Verslag huishoudelijke elektrische installatie op laagspanning en zeer lage spanning

Referentie: **010-20260925-01**

Adres installatie: **Jef Claesenstraat 3, 2360 - Oud-Turnhout** Nummer teller(s): **1SAG1105006686**

Inbreuk(en):

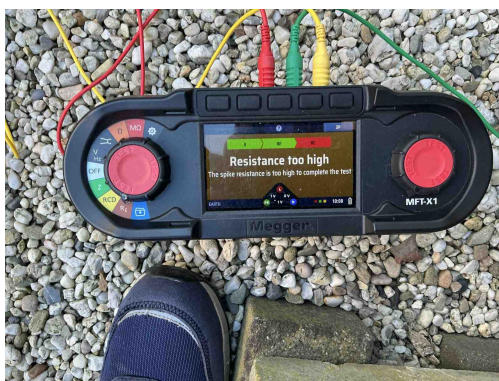
A05 - De waarde van de spreidingsweerstand van de aardverbinding is te hoog (Boek 1: 5.4.2).
Opmerking: Algemeen

Inbreuk(en):

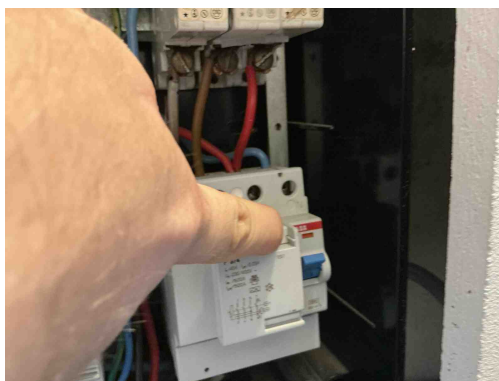
A05 - De waarde van de spreidingsweerstand van de aardverbinding is te hoog (Boek 1: 5.4.2).
Opmerking: Algemeen

Inbreuk(en):

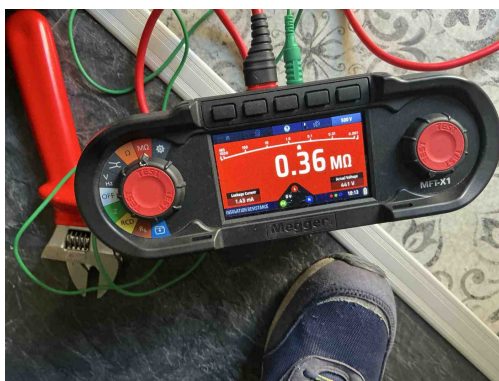
D01 - De differentieelstroominrichting schakelt niet uit na indrukken van de testknop (Boek 1: 5.3.5.3).
Opmerking: Oa bord 1

Inbreuk(en):

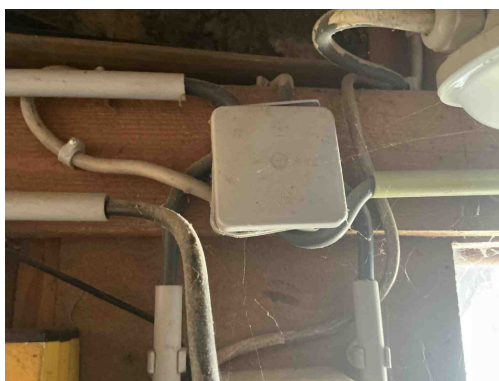
B04 - De aanduiding van de kringen, klemmen en/of schakelapparatuur ontbreekt, is onjuist of is onvolledig (Boek 1: 3.1.3.1/5.1.6.1).

Opmerking: Oa bord 1

B06 - Het elektrisch verdeelbord heeft niet de minimale beschermingsgraad IPXX-B in een gewone ruimte (Boek 1: 4.2.2.3).

Opmerking: Oa bord 1

B29 - Het elektrisch verdeelbord in een huishoudelijke ruimte is niet voorzien van een deur (Boek1: 5.3.5.1).

Opmerking: Oa bord 1

B17 - De voedingsspanning is niet op elk bord vermeld (Boek 1: 3.1.3.3).

Opmerking: Oa bord 1

Inbreuk(en):

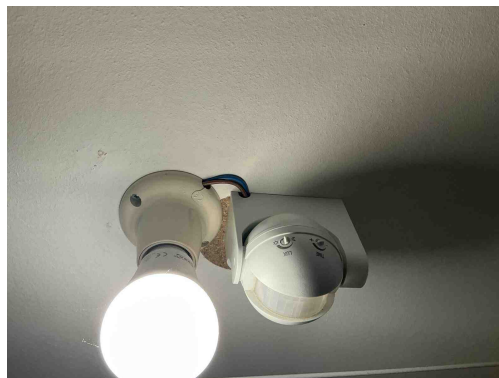
T13 - Opbouwcontactdozen en/of -schakelaars zonder achterplaatje mogen niet rechtstreeks op een brandbare ondergrond bevestigd worden (Boek 1: 4.3.3.5).

Opmerking: Oa slaapkamer 1 , slaapkamer 2 , tuinhuis ,algemeen de woning,....

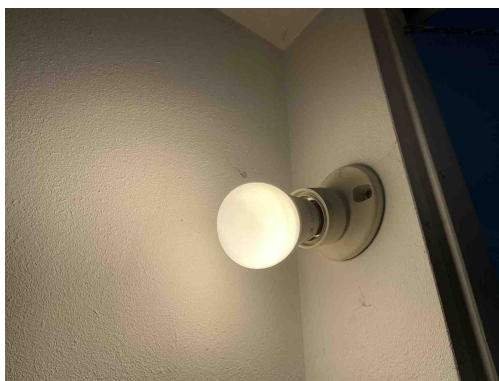
C21 - Het gebruik van geleiders van het type VOB, zonder bijkomende afscherming is niet toegestaan (Boek 1: 5.2.9.6).

Opmerking: Oa wasplaats

Inbreuk(en):

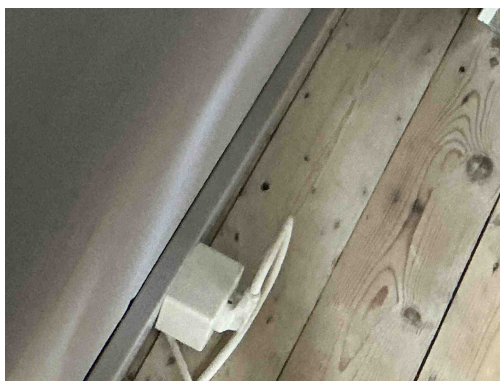
T13 - Opbouwcontactdozen en/of -schakelaars zonder achterplaatje mogen niet rechtstreeks op een brandbare ondergrond bevestigd worden (Boek 1: 4.3.3.5).

Opmerking: Oa slaapkamer 1 , slaapkamer 2 , tuinhuis ,algemeen de woning,....

Inbreuk(en):

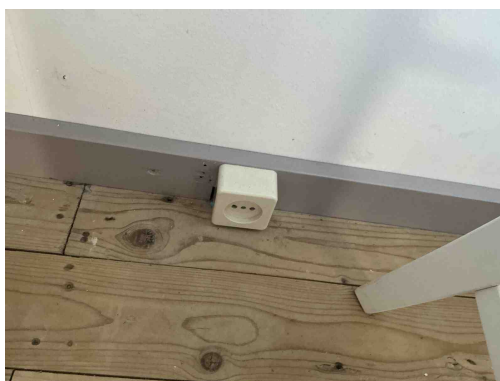
T13 - Opbouwcontactdozen en/of -schakelaars zonder achterplaatje mogen niet rechtstreeks op een brandbare ondergrond bevestigd worden (Boek 1: 4.3.3.5).

Opmerking: Oa slaapkamer 1 , slaapkamer 2 , tuinhuis ,algemeen de woning,....

Inbreuk(en):

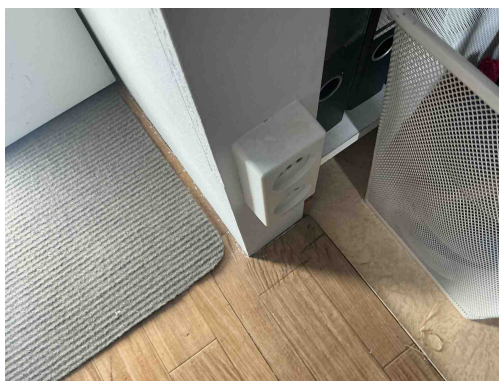
T13 - Opbouwcontactdozen en/of -schakelaars zonder achterplaatje mogen niet rechtstreeks op een brandbare ondergrond bevestigd worden (Boek 1: 4.3.3.5).

Opmerking: Oa slaapkamer 1 , slaapkamer 2 , tuinhuis ,algemeen de woning,....

Inbreuk(en):

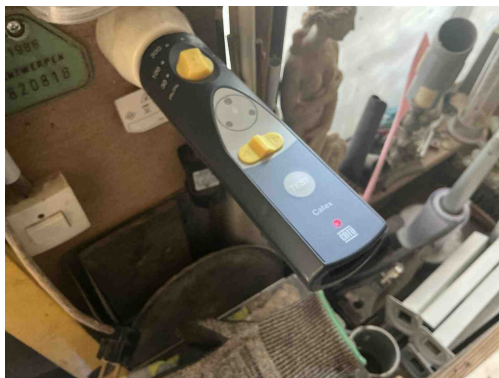
T13 - Opbouwcontactdozen en/of -schakelaars zonder achterplaatje mogen niet rechtstreeks op een brandbare ondergrond bevestigd worden (Boek 1: 4.3.3.5).

Opmerking: Oa slaapkamer 1 , slaapkamer 2 , tuinhuis ,algemeen de woning,....

Inbreuk(en):

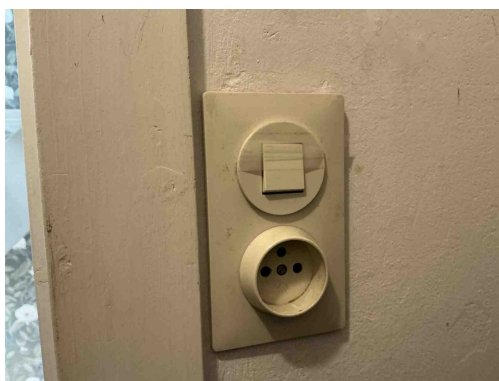
A16 - Er is geen continuïteit van de beschermingsgeleider van de contactdoos (Boek 1: 5.4.3.4).

Opmerking: Oa gang en tuinhuis

Inbreuk(en):

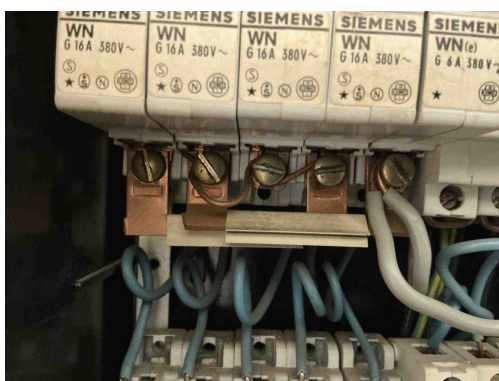
T03 - Contactdozen met randaarding zijn niet toegelaten in huishoudelijke installaties en in niet huishoudelijke installaties zonder BA4/BA5 personeel (Boek 1: 5.3.5.2).

Opmerking: Oa gang

T11 - De contactdozen waarvan de toegekende stroomsterkte maximaal 16A en de toegekende spanning maximaal 250V bedraagt en niet bedoeld zijn voor de voeding van een of meerdere verbruikstoestellen voor een specifiek doel en niet geplaatst zijn in of op schakel- en verdeelborden, beschikken niet of IPXX-D (incl. gemeenschappelijke delen residentieel geheel) (Boek 1: 4.2.2.3/5.3.5.2).

Opmerking: Oa gang , wc , slaapkamer , ...

Inbreuk(en):

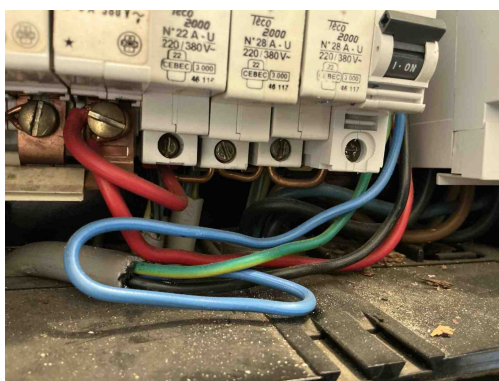
T02 - Gevaar voor rechtstreekse aanraking: genaakbare delen onder spanning (Boek 1: 4.2.2).

Opmerking: Oa bord 1

B24 - De sectie van de interne bekabeling van het elektrisch bord is niet aangepast aan de te verwachten stroom (Boek 1: 4.4.1.1/4.4.1.2).

Opmerking: Oa bord 1

T21 - Het elektrisch materieel is niet geplaatst volgens de voorschriften van de fabrikant/ regels van goed vakmanschap . (Boek 1: 1.4.1.3)

Opmerking: Oa bord 1

Inbreuk(en):

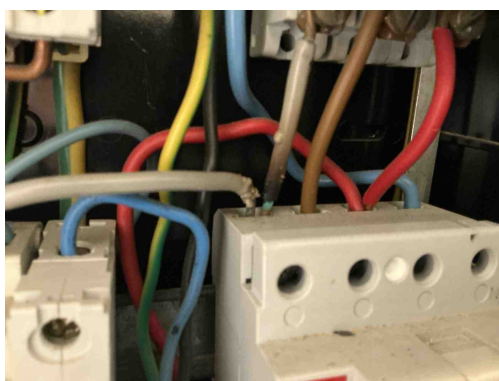
T02 - Gevaar voor rechtstreekse aanraking: genaaikbare delen onder spanning (Boek 1: 4.2.2).

Opmerking: Oa bord 1

B24 - De sectie van de interne bekabeling van het elektrisch bord is niet aangepast aan de te verwachten stroom (Boek 1: 4.4.1.1/4.4.1.2).

Opmerking: Oa bord 1

Inbreuk(en):

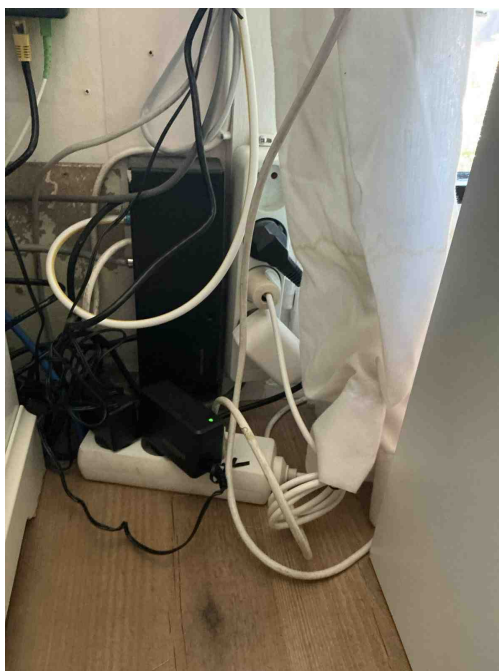
B14 - Abnormale opwarming van de beveiligingen, schakelapparatuur, aansluitklemmen (Boek 1: 4.4.1.1).

Opmerking: Oa bord 1

Inbreuk(en):

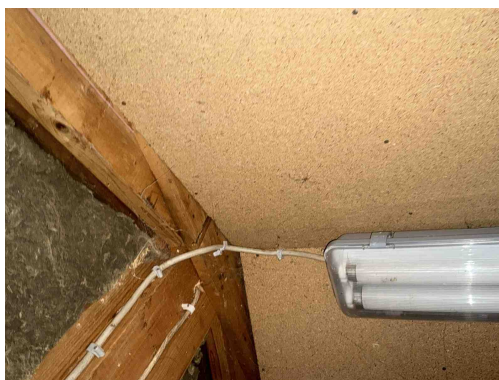
C38 - Het gebruikte kabeltype (snoerkabel) voldoet niet aan de specificaties die van toepassing zijn op voedingsleidingen voor vaste installatie (Boek 1: 1.4.2.1, 5.2.6.2).

Opmerking: Oa woonkamer en tuinhuis
